**Паспорт доступности
объекта социальной инфраструктуры (ОСИ)**

1.1. Наименование (вид) объекта: **Муниципальное бюджетное общеобразовательное учреждение «Средняя школа №9 с УИОП».**

АКТ ОБСЛЕДОВАНИЯ
объекта социальной инфраструктуры
К ПАСПОРТУ ДОСТУПНОСТИ ОСИ
№ _____

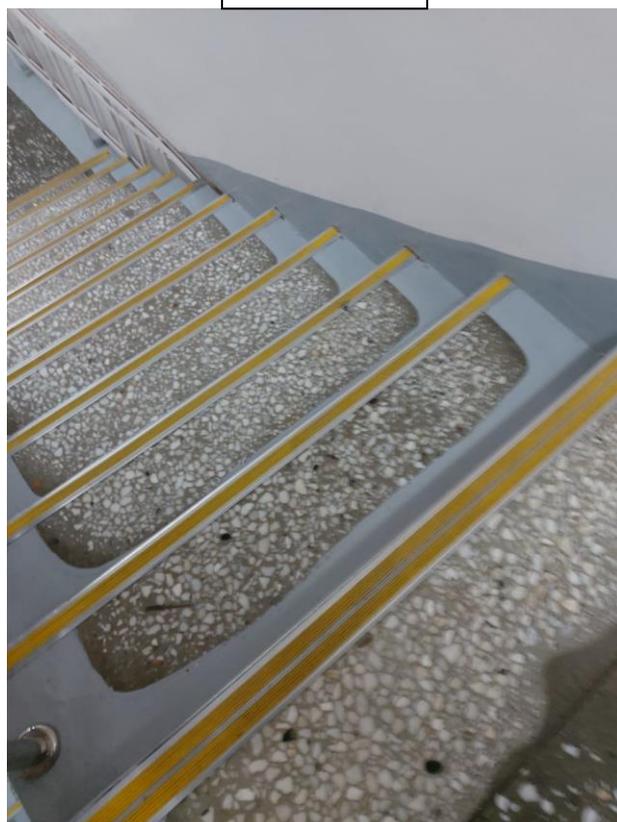
2.5	Тамбур	Есть	—	6	Нарушение действующих норм СП 59.13330.2016	К, С, О	Привести в соответствие с действующими нормами, регламентирующими данное требование (СП 59.13330.2016);	<p>- Требуется регулировка устройства автоматического закрывания двери (доводчик) до нормативных показателей (СП 59.13330.2012. п.5.1.6., «На путях движения МГН рекомендуется применять двери на петлях одностороннего действия с фиксаторами в положениях "открыто" или "закрыто".</p> <p>Следует также применять двери, обеспечивающие задержку автоматического закрывания дверей, продолжительностью не менее 8 секунд.</p> <p>Следует использовать распашные</p>
-----	--------	------	---	---	---	---------	---	---

Фото 8

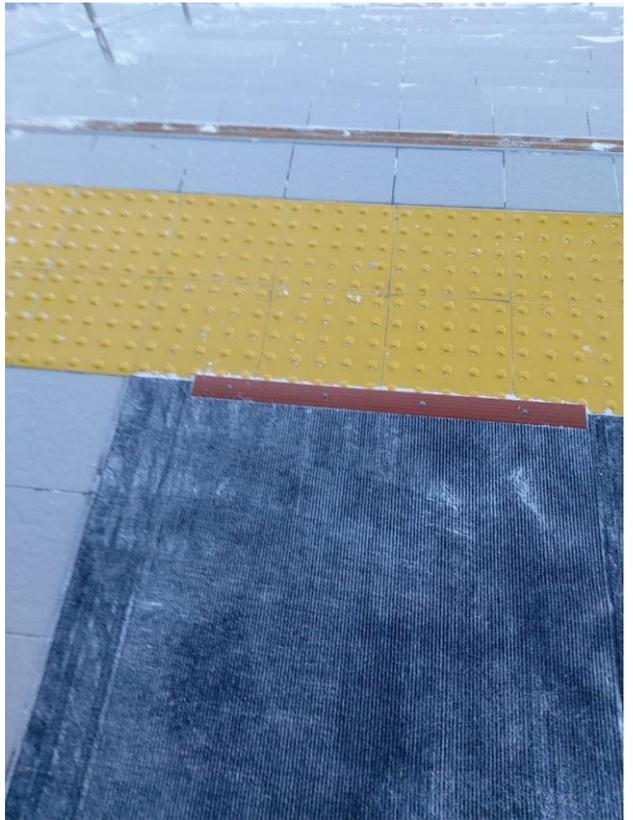
ности для всех категорий граждан, а также инвалидов и других МГН (данный вид работ требует разработки ПСД);
3.2	Лестница (внутри здания)	Есть	—	8, 9		К, С, Г, О, У	Привести в соответствие с действующими нормами, регламентирующими данное требование (СП 59.13330.2016);	<p>- Проведена реконструкция ограждения маршевой лестнице, расположенной между этажами здания, с установкой нетравмирующих завершением, с удлинением в приделах 0,3 м., относительно марша лестницы (СП. 59.13330.2016. п. 5., п.5.1., ГОСТ Р 51261).</p> <p>- Необходимо обустройство противоскользкой полосы на проступях ступеней всего лестничного марша.</p>

(СП 59.13330.2016 п. 5.1.12) дополнительно установлено пристенный поручень на маршевой лестнице, расположенной между этажами здания, на высоте 0,9 м., от уровня ступеней. СП 59.13330.2016 п. 6.2.11
3.3	Пандус (внутри здания)	нет	—	—	—	—	—	—
3.4	Лифт пассажирский (или подъемник)	нет	—	—	—	—	—	—
3.5	Дверь	Есть	—		Нарушение действующих норм СП 59.13330.2016	С, У	Привести в соответствие с действующими нормами, регламентирующими данное требование (СП 59.13330.2016);	- Нанесена контрастная маркировка дверного проема, либо лентой не менее 50 мм шириной по периметру проема; - Нанести контра-
